## SERVICE-INFORMATION

### Simson-mofa 1 - Ausstattungsveränderung

### »Simson-mofa 1« in Sonderausführung - Typ SL 1 S -

## Lenkerbefestigung Simson-mofa 1

### Skizze und Arbeitsanleitung:

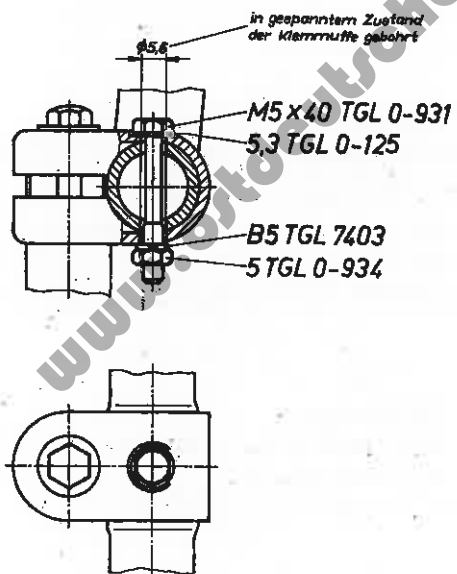
Auf Grund verschiedener Hinweise unserer Simson-Dienste erachten wir am Simson-mofa 1 die Anbringung einer zusätzlichen Sicherung des Lenkerquerrohres gegen selbständiges Verdrehen für angebracht. Diese zusätzliche Sicherung soll in Form einer Querschraube (Sechskant- oder Zylinderschraube) M 5 x 40 (möglichst in der Qualität 5 D) durch Klemmschelle und Querrohr erfolgen.

- Lenker in bediengerechte Stellung bringen
- Klemmschelle spannen
- Klemmschelle gemäß der auf der Skizze angegebenen Maße ankönnen
- Durchgangsbohrung  $\varnothing$  5,6 mm bohren
- Schraube mit Unterlegscheibe einziehen
- Sicherungsscheibe und Sechskantmutter aufschrauben
